鹿角都市計画道路の変更について

鹿角都市計画道路の変更（秋田県決定）

変更理由書

鹿角都市計画道路の変更（秋田県決定）新旧対照表

計画図 3・4・7 下夕町高井田線 その1 (秋田県決定)

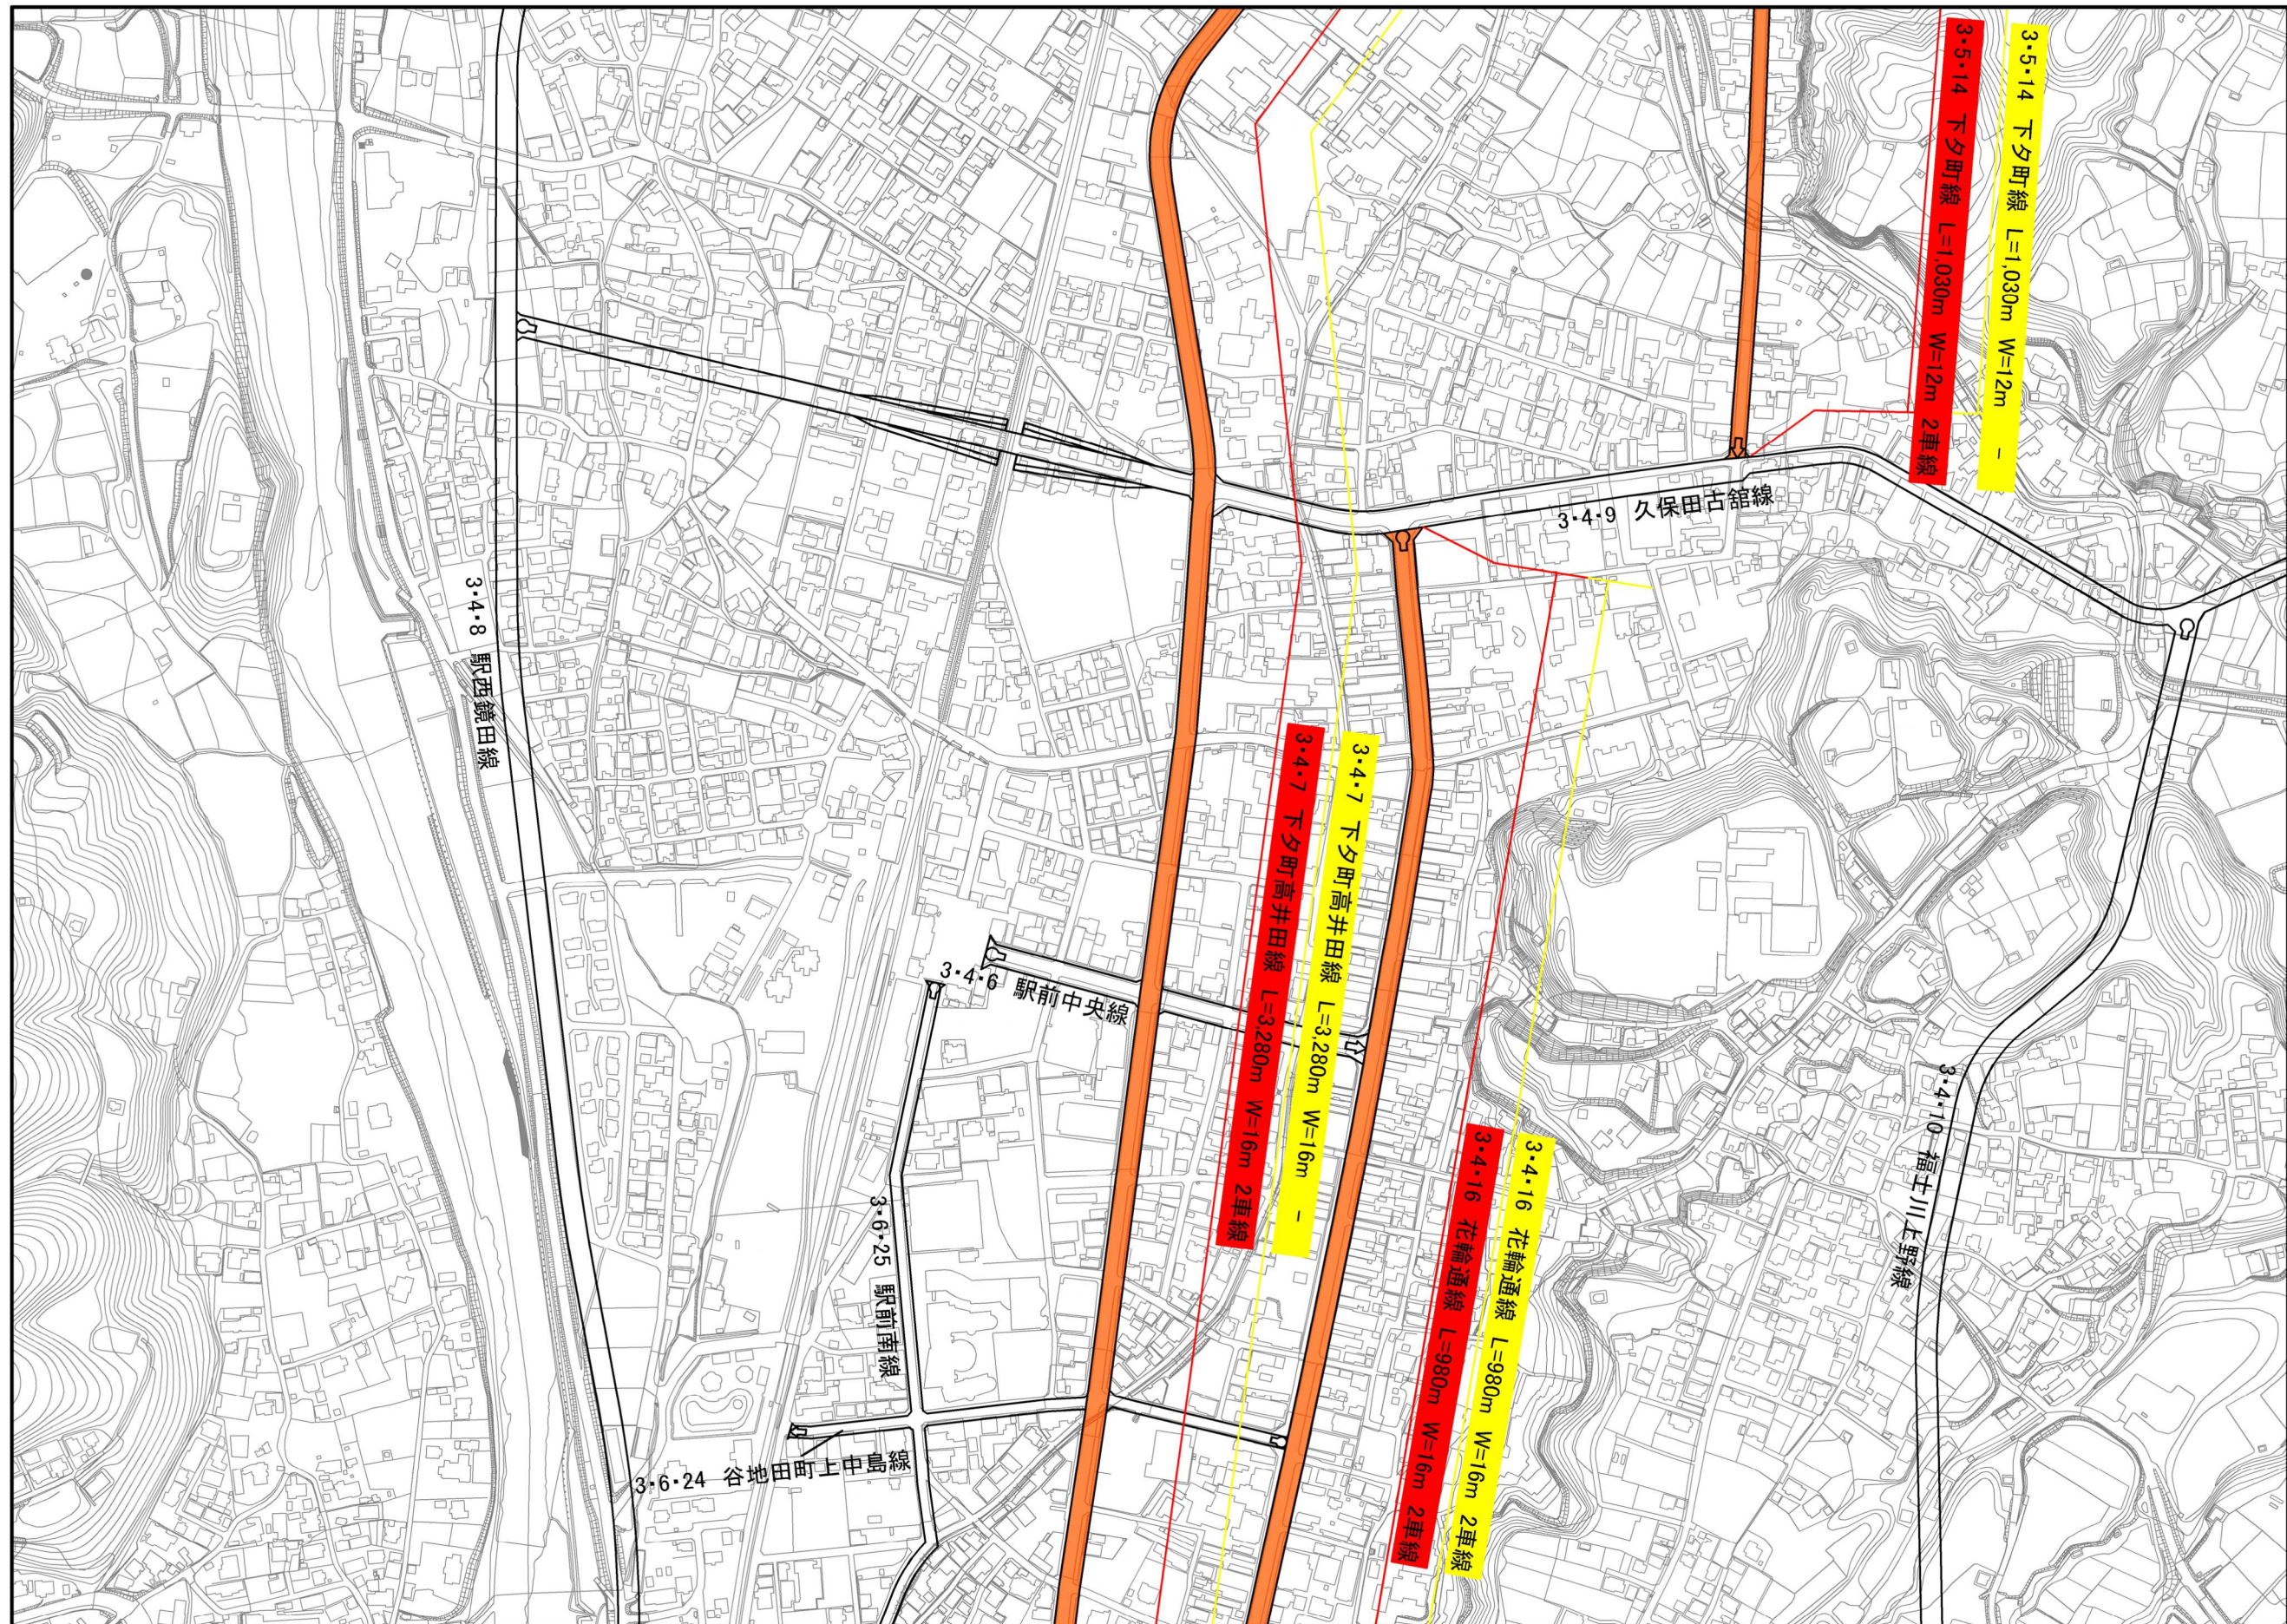
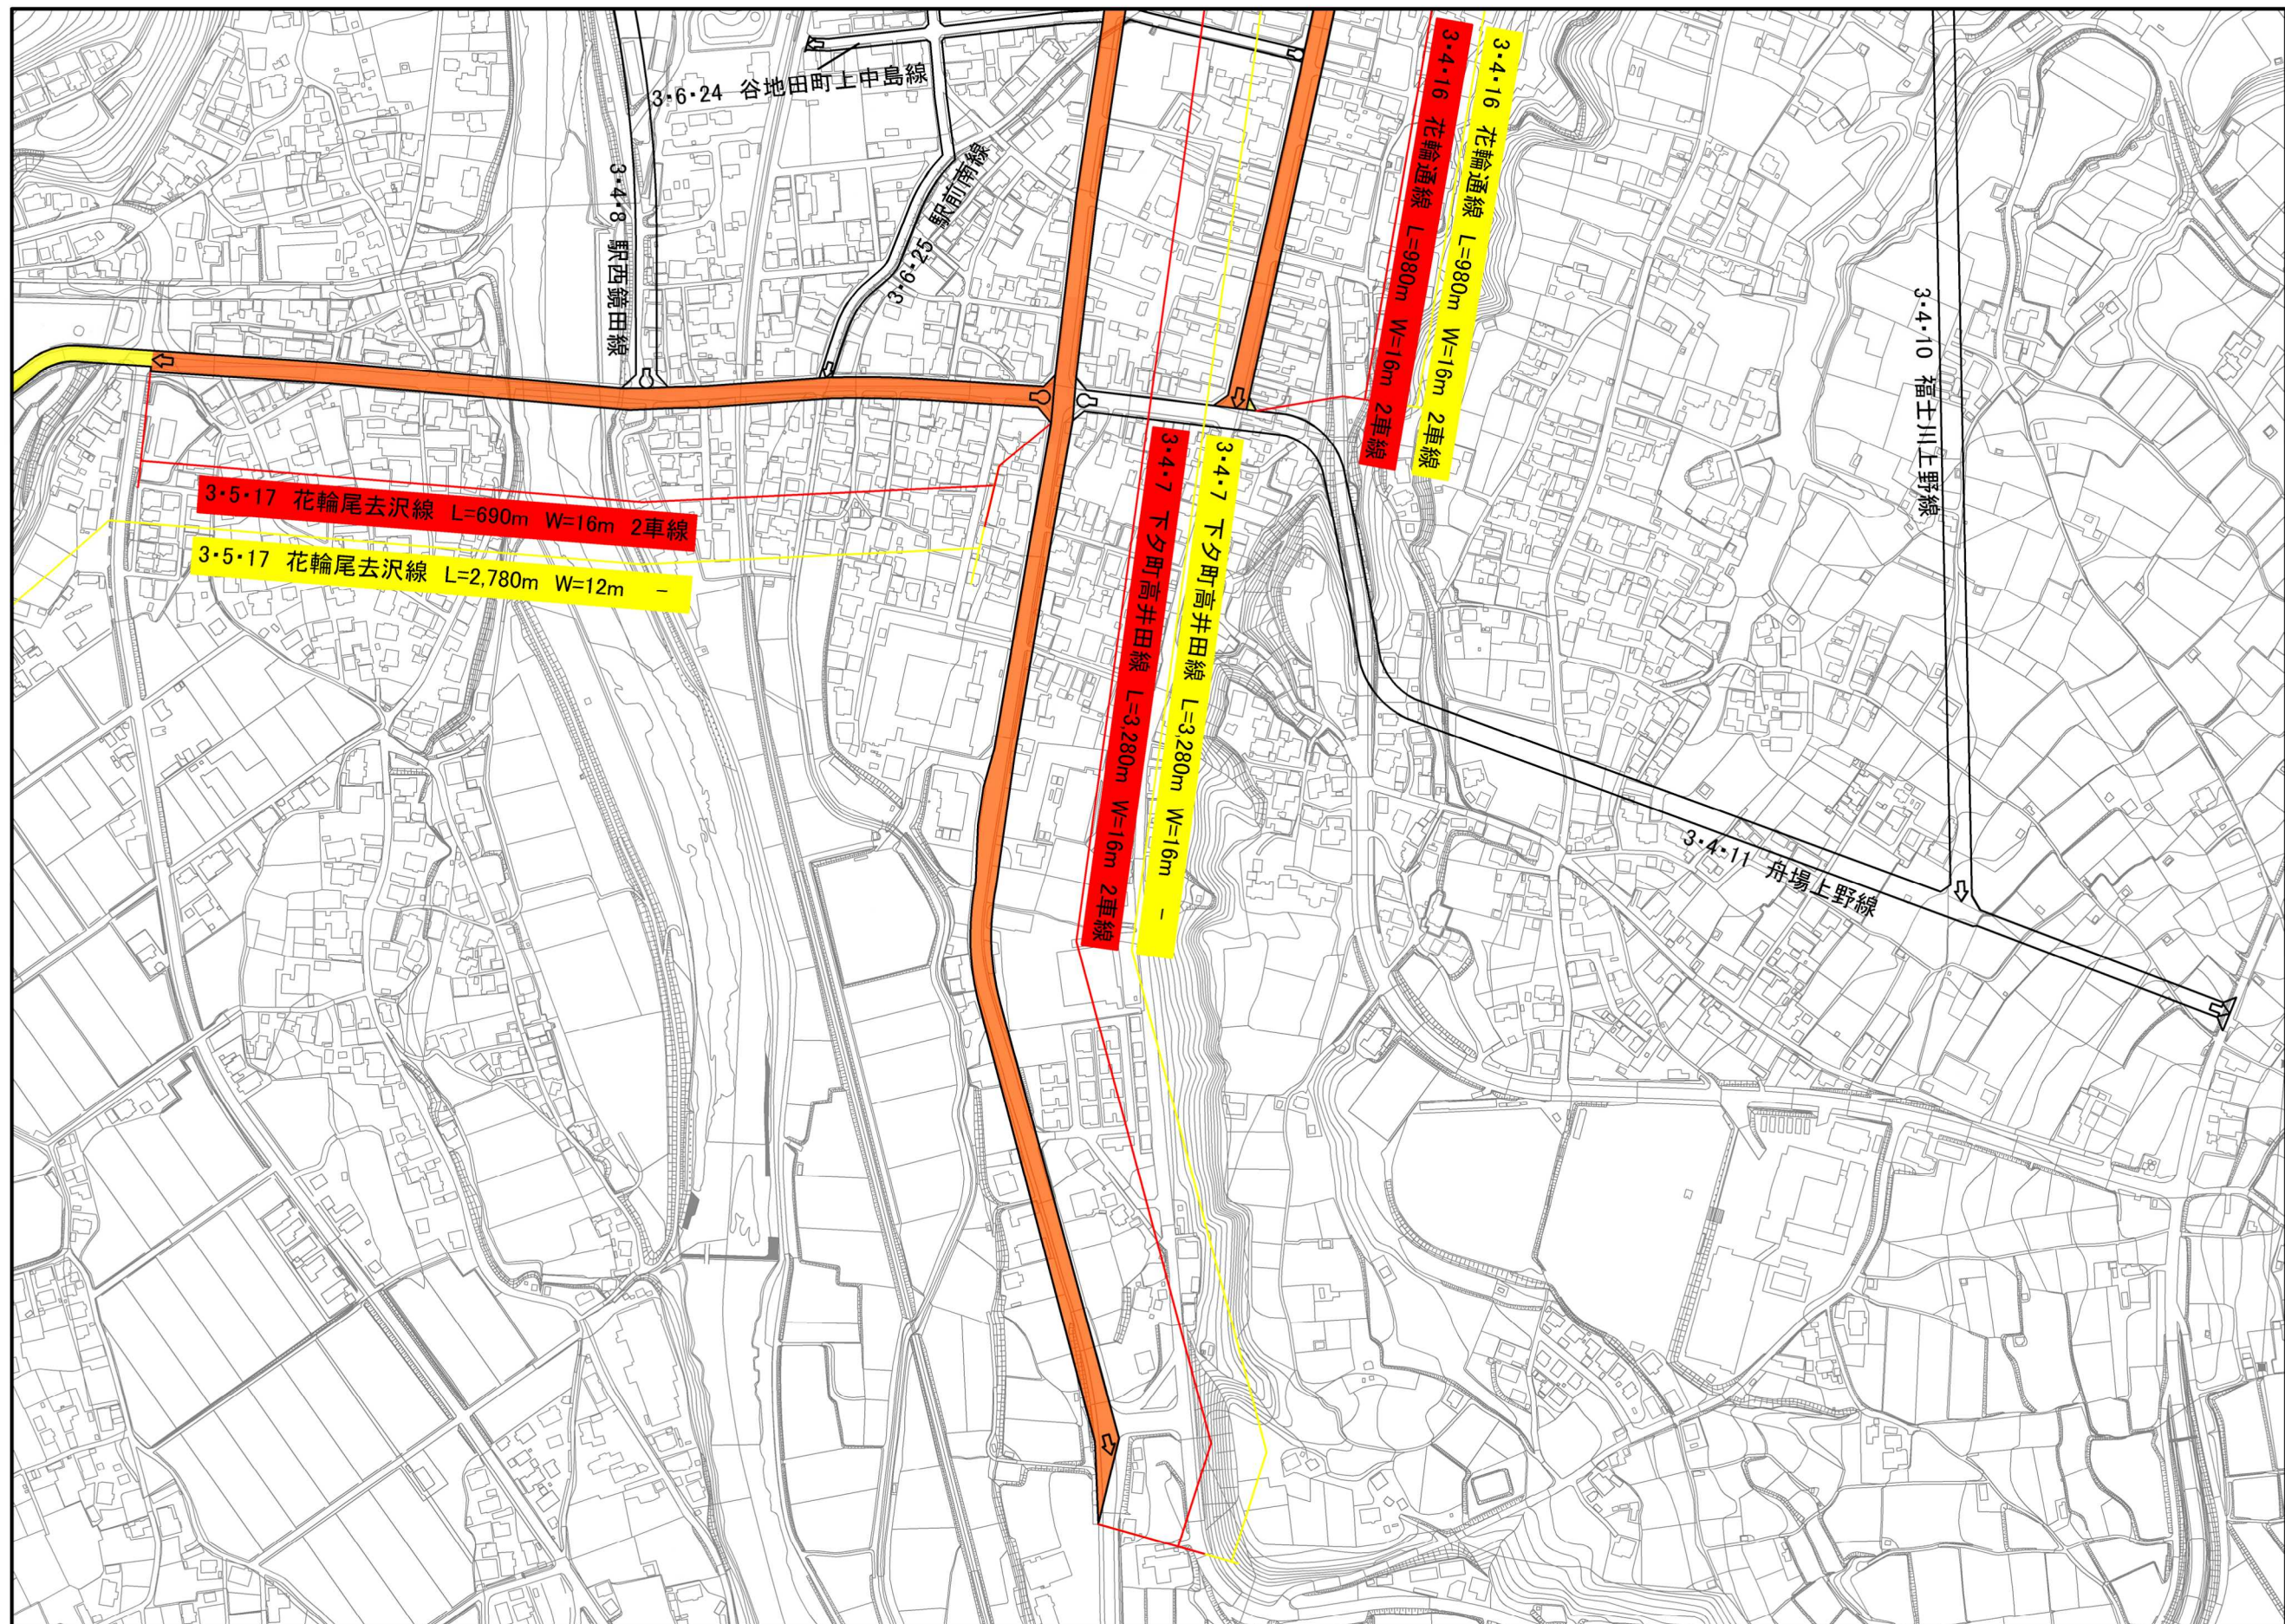
3・4・7 号下夕町高井田線

今回、都市計画法施行令第 6 条により車線数を決定するにあたり、既計画で 2 車線を想定していること、将来の交通量が 2 車線相当の交通量となっていること、現道が 2 車線の道路として供用されていることから、当路線についてはその重要性などを踏まえ、2 車線として決定するものである。

その他、当路線と接続する 3・4・9 号久保田古館線の一部区間の廃止(鹿角市決定)と 3・5・15 号六月田線の廃止(鹿角市決定)に伴い、地表式の区間における幹線街路との平面交差箇所数を変更する。

計画図 3・4・16 花輪通線 その1 (秋田県決定)

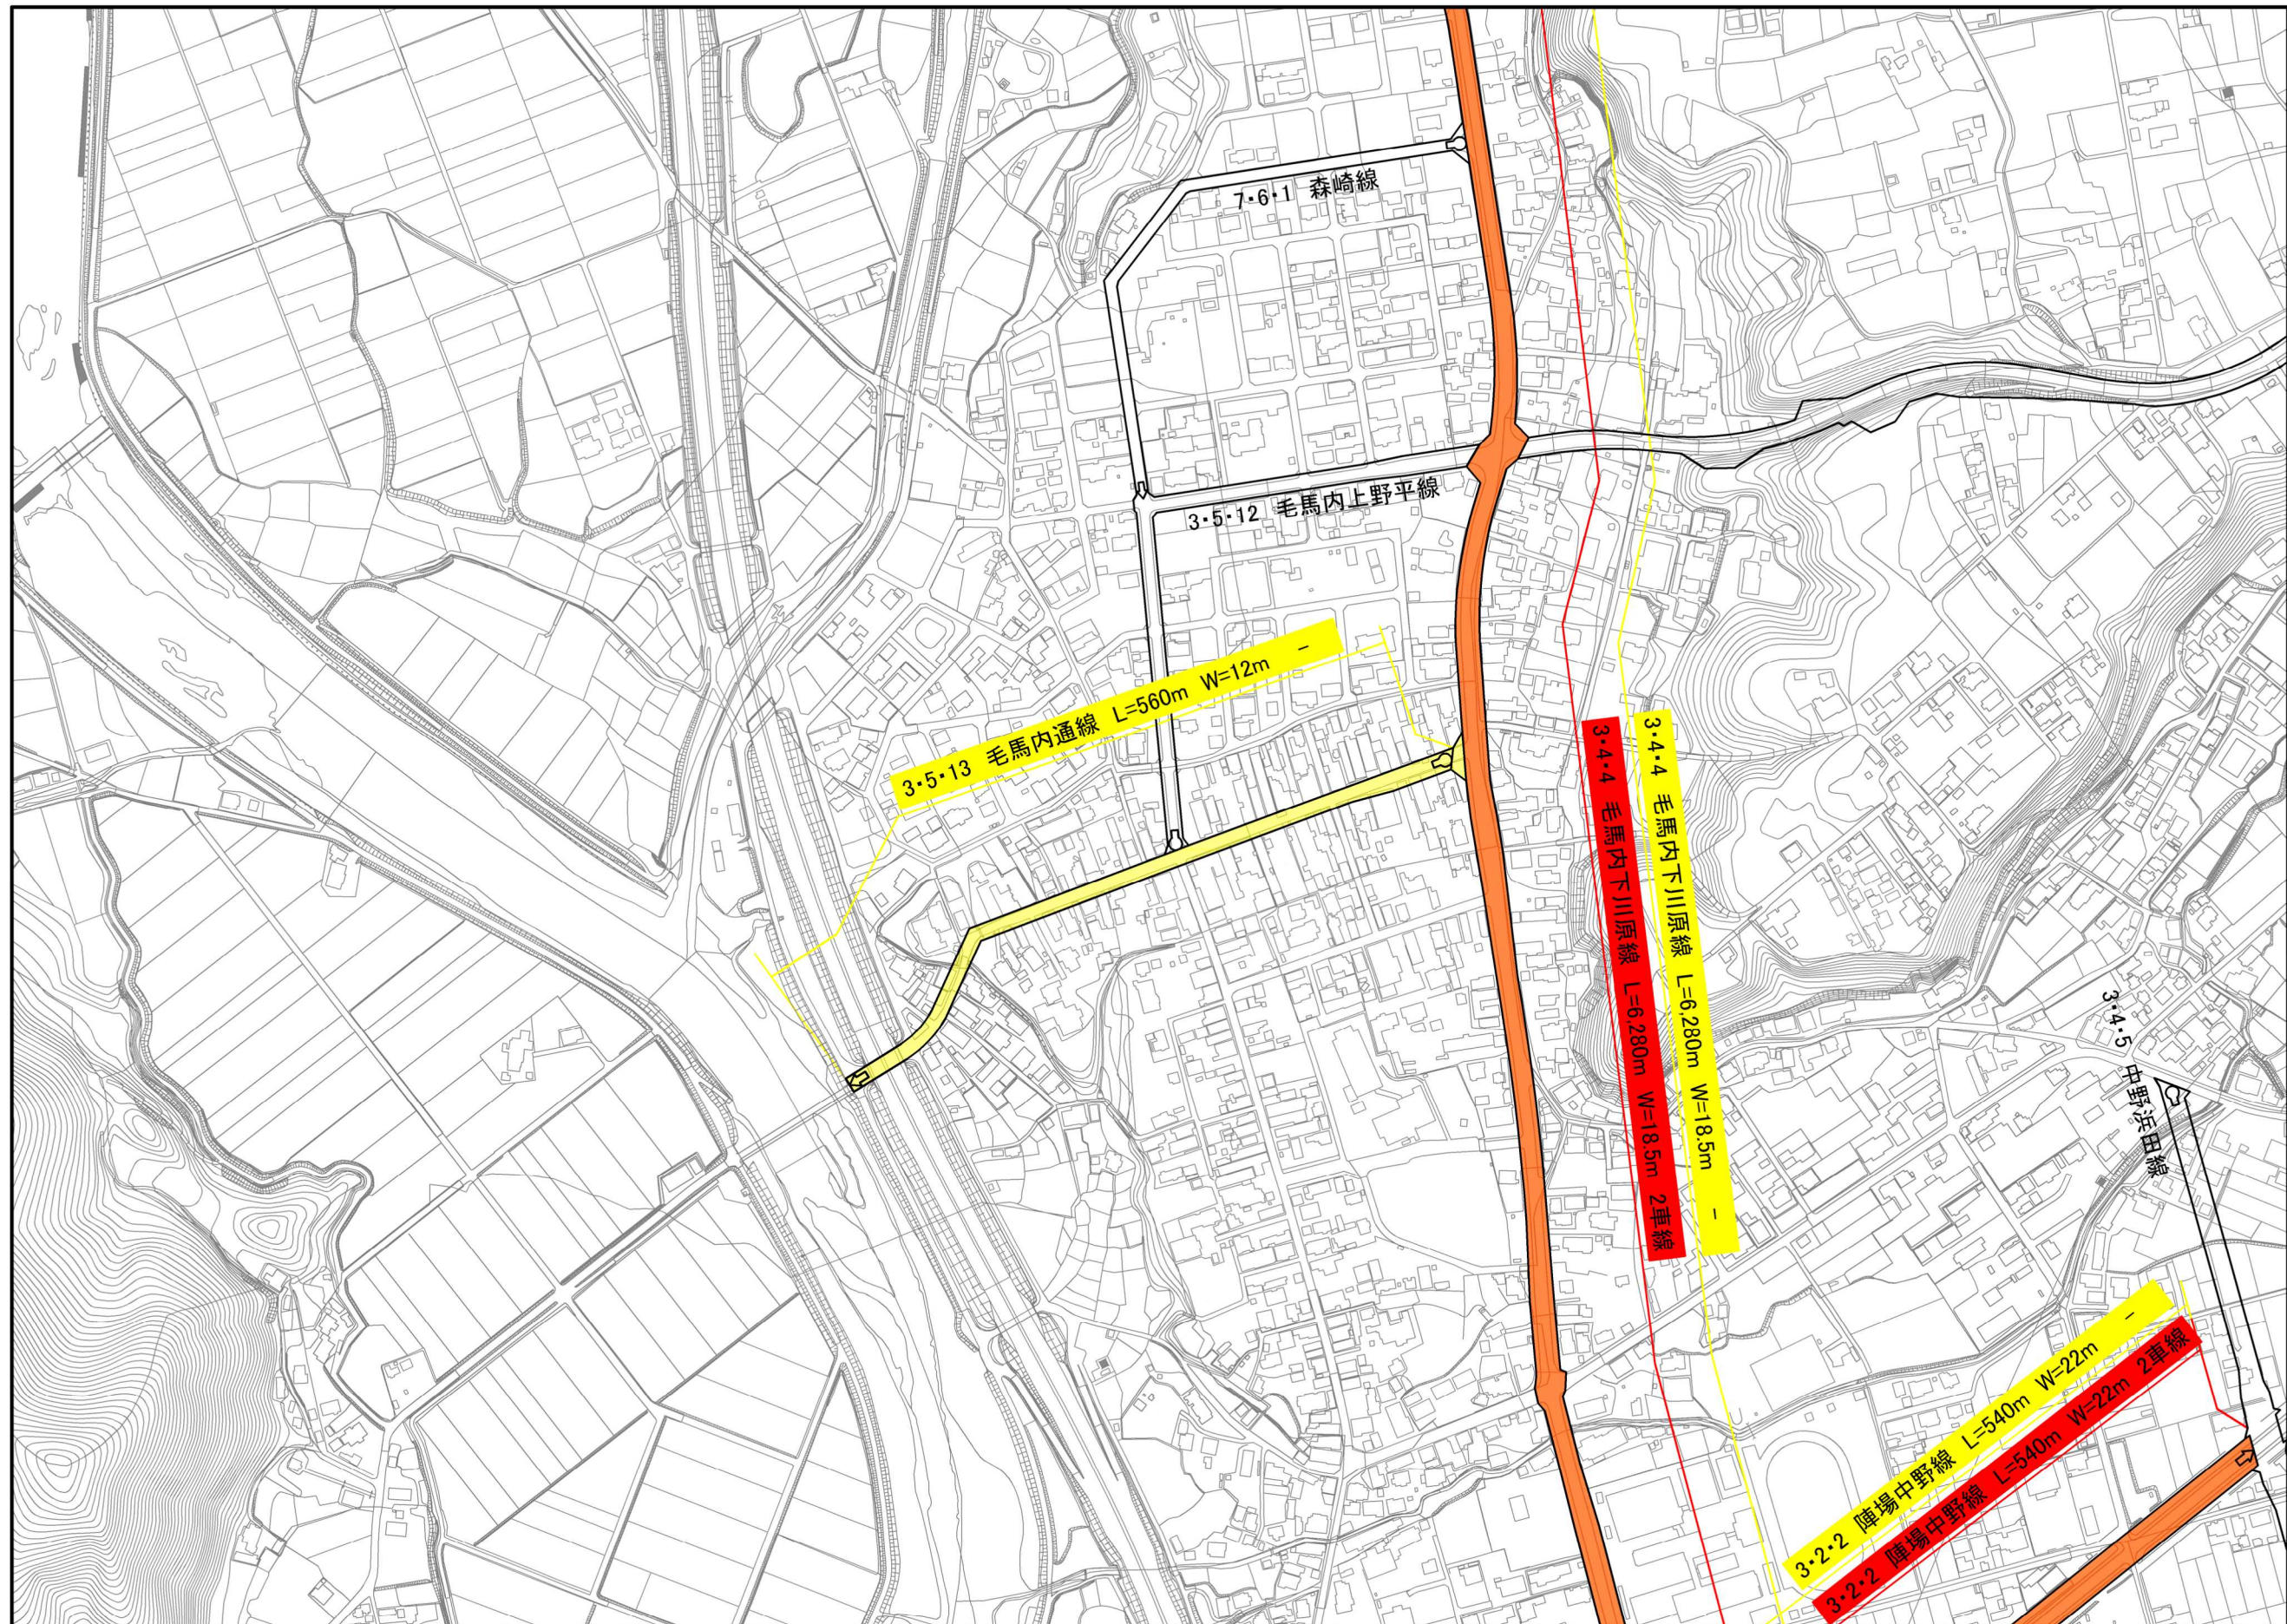
3・4・16 号花輪通線

当路線と接続する 3・4・11 号舟場上野線の一部区間の廃止(鹿角市決定)に伴い、交差点部分の区域を変更する。
